FIUMICINO  
WATERFRONT

## PORTO TURISTICO-CROCIERISTICO DI FIUMICINO ISOLA SACRA

### PROGETTO DI FATTIBILITÀ TECNICO ECONOMICA

RISCONTRO RICHIESTE INTEGRAZIONI MINISTERI

Figura 6.1.1. Soluzione proposta (viola/amaranto) e soluzione presentata nel PFTE (grigio chiaro) per il canale di accesso al porto, con indicazione delle condotte interferenti (punti di rilievo in azzurro)

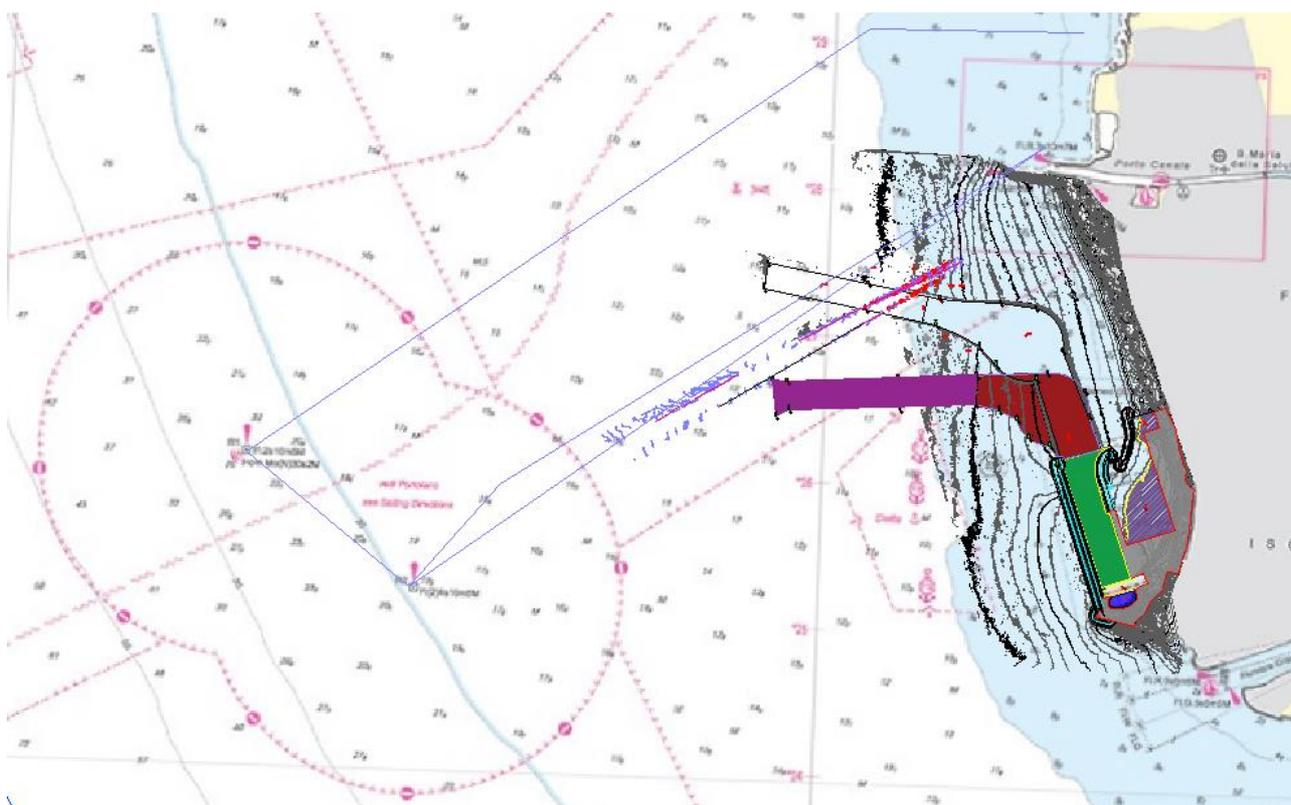
La terza soluzione, che lascia inalterate le condotte, ma modifica il tracciato planimetrico del canale di accesso in modo da eliminare l'interferenza tra le prime e l'intervento di dragaggio, prevede due possibili alternative:

Questa proposta di modifica non sostanziale del progetto, oltre che escludere i possibili impatti ambientali di interventi strutturali sulle condotte (comprese possibili situazioni emergenziali, sversamenti, etc.), consente le seguenti ottimizzazioni:

- eliminazione dell'interferenza con gli oleodotti sia per le attività di dragaggio previste per la realizzazione del canale di ingresso, sia nel corso delle successive attività di manutenzione periodica;
- riduzione della quantità di materiale da dragare con conseguente riduzione dell'impiego di imbarcazioni per tale attività e per quella di trasporto dei sedimenti, sia nella fase ante operam, sia durante le fasi di manutenzione periodica;
- aumento della sicurezza della navigabilità, soprattutto del canale di avvicinamento, in quanto la rotta delle imbarcazioni sia in ingresso che in uscita non interesserebbe l'area caratterizzata dalla presenza degli oleodotti;
- riduzione delle tempistiche di esecuzione attività;

Rispetto a quanto sopra indicato, si può inoltre assumere con ragionevole certezza che la rotazione verso Ovest del canale di accesso (che lo allontana ulteriormente dalla linea di costa e i relativi ricettori) comporti ulteriori benefici per una lieve riduzione della magnitudo di impatto sulle altre componenti ambientali, sia in fase di cantiere, sia in fase di esercizio.

Figura 6.1.4. – Sezione di verifica e confronto ante e post operam n°3

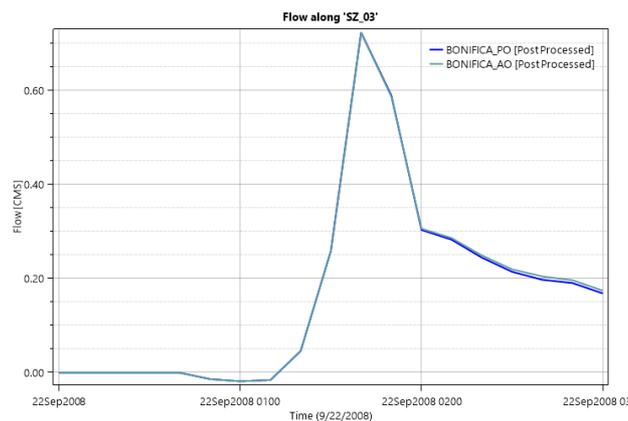
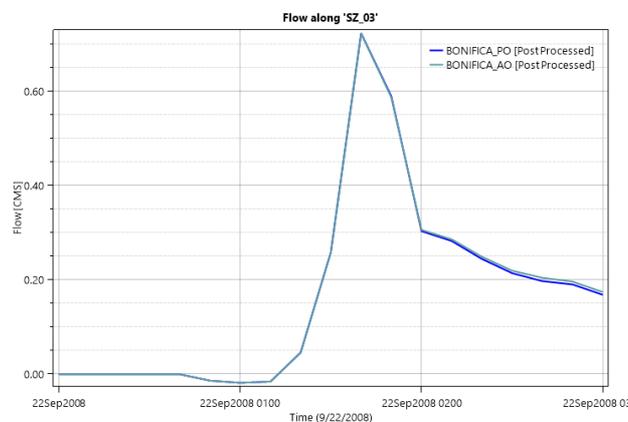
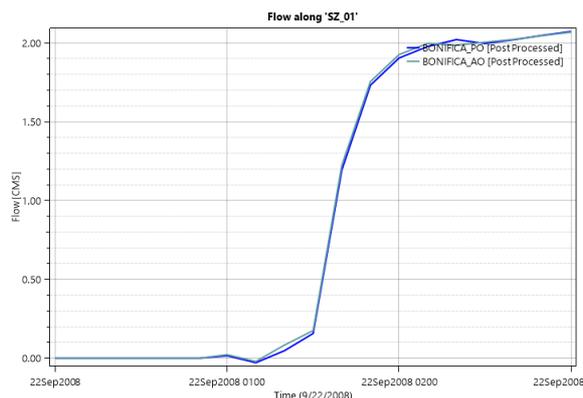
Atteso che nella “Relazione di Compatibilità Idraulica” si dichiara che la progettazione realizzata non comporta il peggioramento delle variabili di deflusso per l’area di espansione, si richiede di descrivere in che modo sarà garantita la funzionalità idraulica del sistema di foce del Tevere nell’area posta a monte del tracciato di via del Faro, modificata nel suo tracciato altimetrico a seguito degli interventi previsti.

Le modifiche introdotte dalla realizzazione del progetto in esame non determinano, secondo i modelli utilizzati nello studio, alcuna variazione significativa neanche sulle portate dei canali di bonifica dell'area. A tale scopo si sono analizzati i risultati relativi alle sezioni di controllo del canale di bonifica che attraversa con direzione sud ovest nord est (figura 6.1.3) l'area posta ad Est di via del

Faro e contenuta all'interno dell'argine realizzato dall'ex ARDIS. Si verifica che l'andamento delle portate su tale canale non subisce alcuna variazione di rilievo attribuibile agli interventi di progetto. A tal fine sono state identificate 3 sezioni (Sz 01, Sz 02 e Sz 03, riportate nella figura sotto) sui quali è stato registrato l'andamento delle portate in condizioni ante e post operam, riportati nelle Figure 6.1.4, 6.1.5 e 6.1.6.

Gli idrogrammi sui transetti di controllo, ante e post operam, risultano sostanzialmente sovrapponibili.

Le variazioni delle portate per ciascun tempo di simulazione, nel raffronto tra condizioni ante e post operam, sono trascurabili.
